## Complément à la notice d'utilisation du Fabius MRI

Ce complément doit être utilisé avec les dispositifs médicaux listés dans le tableau.

**9055189** – fr

Édition/Edition : 1 – 2015-04

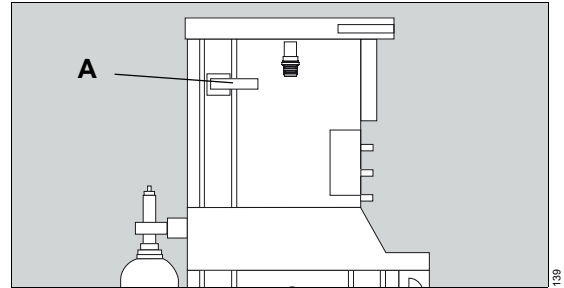
La remarque et le texte suivants ont été complétés :

- 1 A l'aide d'un teslamètre, déterminer la zone dans le plan z-x pour laquelle l'intensité de champ n'excède pas 40 mT (400 gauss).

Dräger recommande le marquage d'une ligne de 40 milliteslas (A) sur le sol à l'aide d'une bande adhésive jaune et noire.

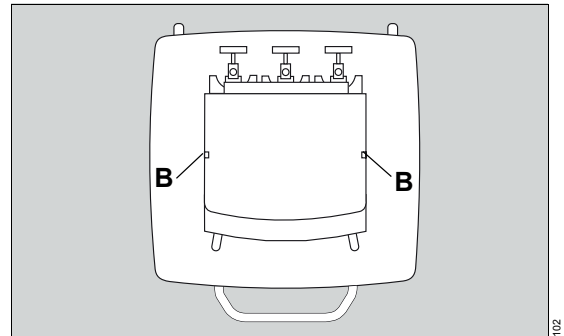
Le texte suivant a été complété :

- 1 Vérifier si la barre de verrouillage (A) sur la porte du ventilateur est en place.

- 2 Activer le dispositif.

- 3 Amener Fabius MRI sur l'emplacement d'utilisation marqué. Vérifier que le dispositif est toujours à l'extérieur de la ligne de 40 milliteslas. Si les capteurs Tesla (B) du dispositif émettent un signal sonore, cela signifie que la limite de 40-milliteslas a été dépassée.
- 4 Vérifier que les barres lumineuses d'alarmes supplémentaires placées dans les coins supérieurs du dispositif sont visibles depuis les angles de vue nécessaires.
- 5 Brancher le dispositif à une alimentation électrique.
